1.1 CONCEPTO TÉCNICO No. CT:	CT-7314
1.2 ÁREA:	Análisis y Mitigación de Riesgos
1.3 COORDINACIÓN:	Estudios y Conceptos Técnicos
1.4 REFERENCIA CRUZADA RADICADO FOPAE:	2013ER26334
1.5 RESPUESTA OFICIAL No.	RO-68811

2.1 SOLICITANTE:	CURADURÍA URBANA No. 4
2.2 PROYECTO:	Vivienda Multifamiliar – Martha Rico de Beltrán
2.3 LOCALIDAD:	4. San Cristóbal
2.4 UPZ:	50 – La Gloria
2.5 BARRIO O SECTOR CATASTRAL:	SAN JOSE SUR ORIENTAL
2.6 DIRECCIÓN:	Diagonal 40 Sur 11 46 Este
2.7 CHIP:	AAA0003XHCN
2.8 MANZANA CATASTRAL:	01
2.9 PREDIO CATASTRAL:	13
2.10 ÁREA (Ha):	0.0240 (*)
2.11 FECHA DE VISITA:	Febrero 18 de 2014

Fotografía No. 1. Predio en donde se desarrollará el proyecto, ubicado en la DG. 40 Sur 11 46 Este de la Localidad de San Cristóbal.

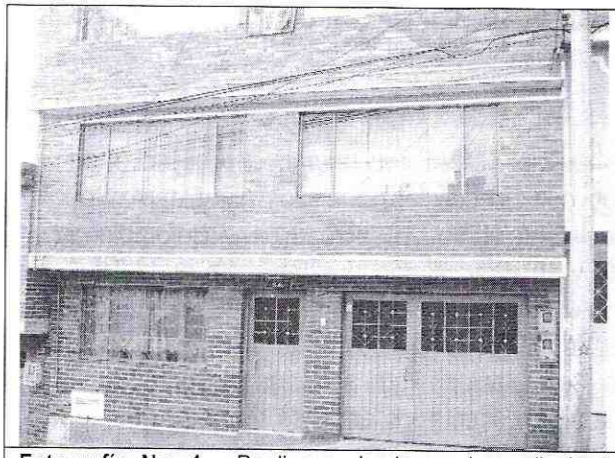
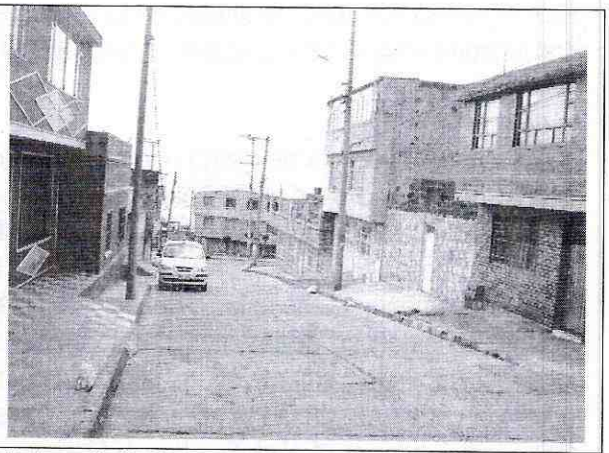
En el momento de la visita técnica en el predio objeto del presente concepto técnico, se encontró una edificación de dos (2) pisos y una terraza, sin evidencias de afectación por procesos de remoción en masa de carácter local en su interior, ni de carácter general en la ladera o zonas aledañas al predio evaluado (Fotografías No. 1 y 2).

Adicionalmente en el entorno no se evidenciaron condiciones o elementos que permitan inferir la presencia de procesos de inestabilidad geotécnica activos en el área del proyecto o sus zonas aledañas. A pesar de lo anterior, se advierte que cualquier intervención que se realice, debe tener en cuenta la presencia de la infraestructura aledaña, por lo que el responsable del proyecto debe garantizar en todo momento la estabilidad general del lote y su entorno.

Teniendo en cuenta los aspectos observados y evaluados en este concepto técnico, se considera que para la construcción del proyecto ubicado en la Diagonal 40 Sur 11 46 Este de la Localidad de San Cristóbal, **NO SE REQUIERE** adelantar la FASE II del estudio detallado de amenaza y riesgo por remoción en masa, de acuerdo con lo establecido en la Resolución 227 de 2006; por otra parte, esto no exime al constructor del cumplimiento del resto de la normatividad vigente (Norma Sismo Resistente – Código de Construcción – Resolución de Legalización, etc.).
